Mission régionale d'autorité environnementale
OCCITANIE

**Avis sur la déclaration d'utilité publique emportant mise en
compatibilité du plan local d'urbanisme (PLU) de Maraussan
(Hérault) en vue de permettre la création d'un collège**

N°Saisine :2023-012269

Avis émis le 06 décembre 2023

Figure 3 : Extrait de l'OAP « Entrée Nord – secteur la Valette » avant modification. Extrait du RP, p.93

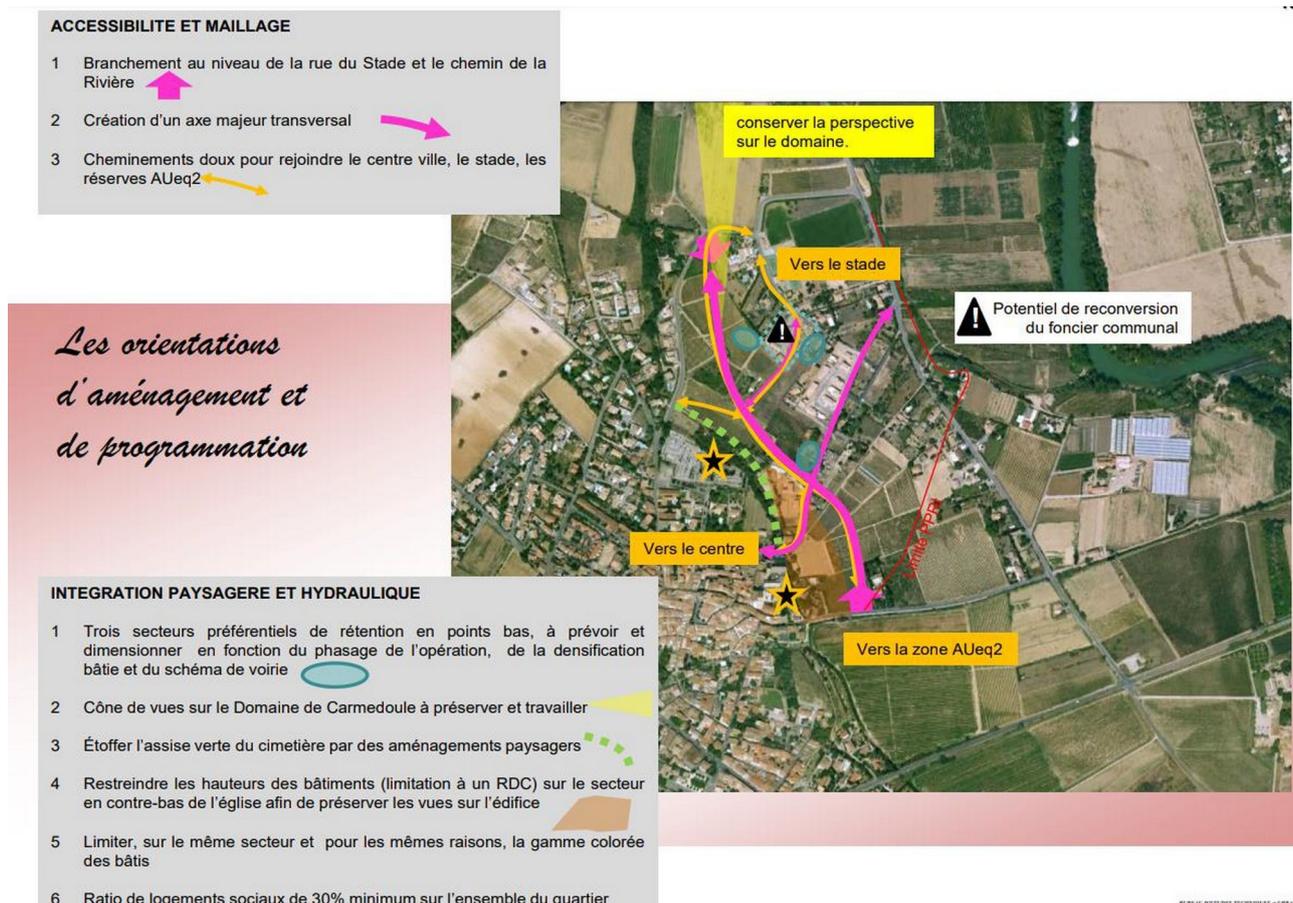
- le cône de visibilité sur le domaine de Carmedoule est conservé ainsi que l'assise végétale au droit du cimetière ;
- le cône de vue sur le clocher de l'église est maintenu pour la partie sud-est du secteur (correspondant aux habitations) ;
- le cône de vue sur le centre ancien est quant à lui affecté par le collège.

Malgré ces dispositions, le problème de l'intégration visuelle du collège au regard de la préservation des vues sur le centre ancien subsiste.

Ainsi au titre paysager, des compléments sont attendus sur l'intégration visuelle du collège. L'OAP de la zone ne présente ainsi pas les meilleures garanties en termes d'insertion (principes d'implantation, formes urbaines, coloris des constructions...).

La MRAe recommande d'assurer une meilleure prise en compte de l'enjeu paysager notamment une préservation plus forte du cône de vue sur le centre ancien.

La procédure opère même une régression sur cette question puisque l'OAP du secteur de la Valette modifiée ne prévoit plus la localisation des bassins de rétention renvoyant cette problématique au stade du projet.
